# SERVICE - INFO

**LuK Nr: 333 0055 13 – 330mm TDCA 26.7 x 30 x 16 Bulletin 988 2000 240**

**RENAULT\*\***

<b>Info:</b>	<b>Flywheel Modification / Schwungradänderung / Modification du volant-moteur / Modificar el Volante-motor / Modifica volano</b>
<b>(GB)</b>	Re-machine the flywheel inner recess to a diameter of $187 \pm 0.3$ mm and a depth of $5 \pm 0.5$ mm to avoid rivets contacting flywheel.
<b>(D)</b>	Die innere Eintiefung des Schwungrads muss auf einen Durchmesser von $187 \pm 0.3$ mm und eine Tiefe von $5 \pm 0.5$ mm bearbeitet werden, um zu verhindern, dass Nieten mit dem Schwungrad in Berührung kommen.
<b>(F)</b>	Ré-usinez la cavité intérieure du volant-moteur de sorte à obtenir un diamètre de $187 \pm 0.3$ mm et une profondeur de $5 \pm 0.5$ mm pour éviter que les rivets ne touchent le volant-moteur.
<b>(E)</b>	Rectifique el hueco interior del volante motor con un diámetro de $187 \pm 0.3$ mm y una profundidad de $5 \pm 0.5$ mm, con el fin de evitar que entre en contacto con los remaches.

**Flywheel  
Schwungrad  
Volant-moteur  
Volante-motor  
Volano**

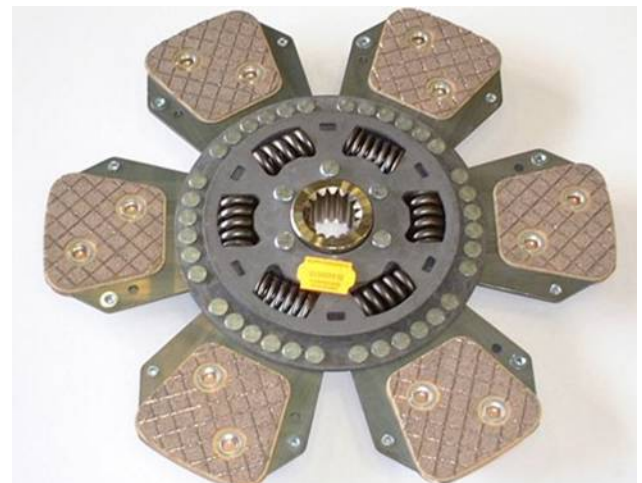
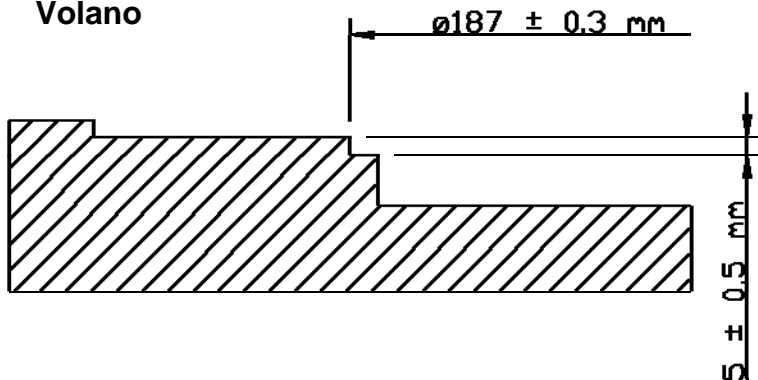
<b>(I)</b>	Rettificare nuovamente la cavità interna del volano a un diametro di $187 \pm 0.3$ mm e una profondità di $5 \pm 0.5$ mm per evitare che i rivetti tocchino il volano.
<b>LuK Repset:</b>	633 1391 09 = 233 0026 10 [333 0066 10] + <b>333 0055 13</b>
